Burmistrz Gminy Brwinów

PP.671.1.14.2023

Dotyczy: wniosków i uwag do projektu tzw. Paszkowianki II - po I Radzie Technicznej

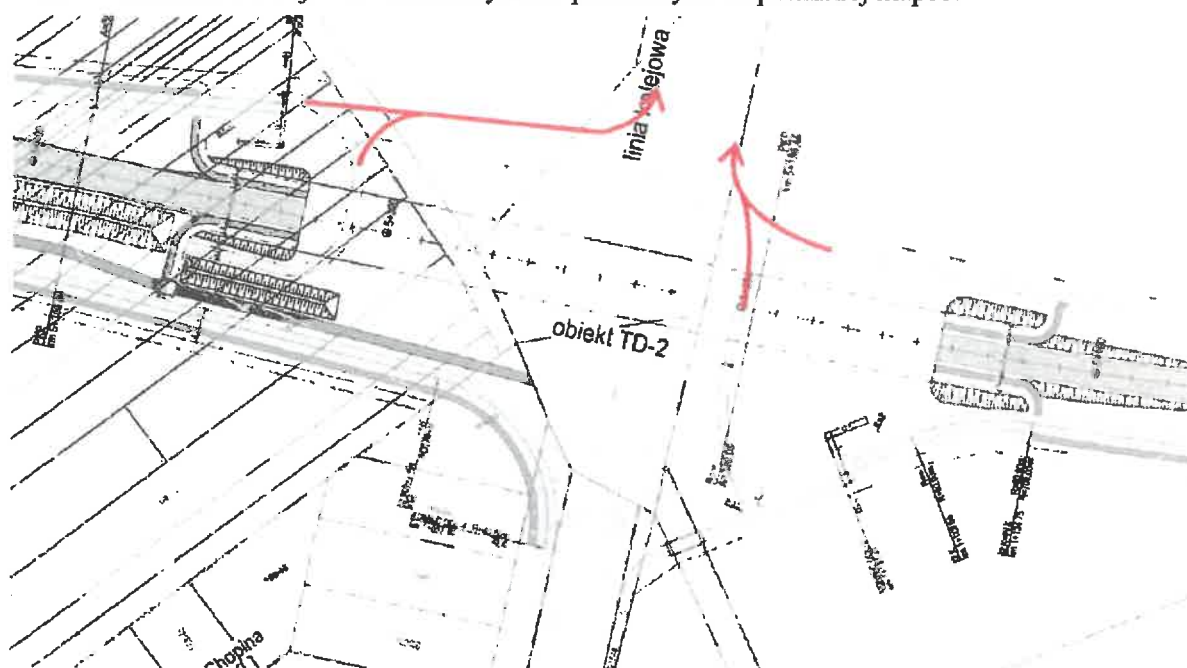
3. należy wydłużyć planowany wał ziemny po zachodniej stronie Paszkowianki na odc. od wyjazdu jezdni z projektowanego tunelu ozn. TD-2 pod torami WKD w kierunku skrzyżowania z DW nr 719 ul. Warszawskiej, tj. od km 5+300 do km 6+300 (do rejonu wlotu drogi serwisowej DDL-4) (schematycznie zostało to narysowane na poniższej mapce), przy jednoczesnym przesunięciu drogi serwisowej oraz chodnika i ścieżki rowerowej na zewnątrz postulowanego wału ziemnego. Ponadto, należy doprojektować wał ziemny po wschodniej stronie Paszkowianki na odc. od łuku drogi serwisowej DDL-2 w kierunku skrzyżowania z DW nr 719 ul. Warszawskiej, tj. od km 6+050 do km 6+300
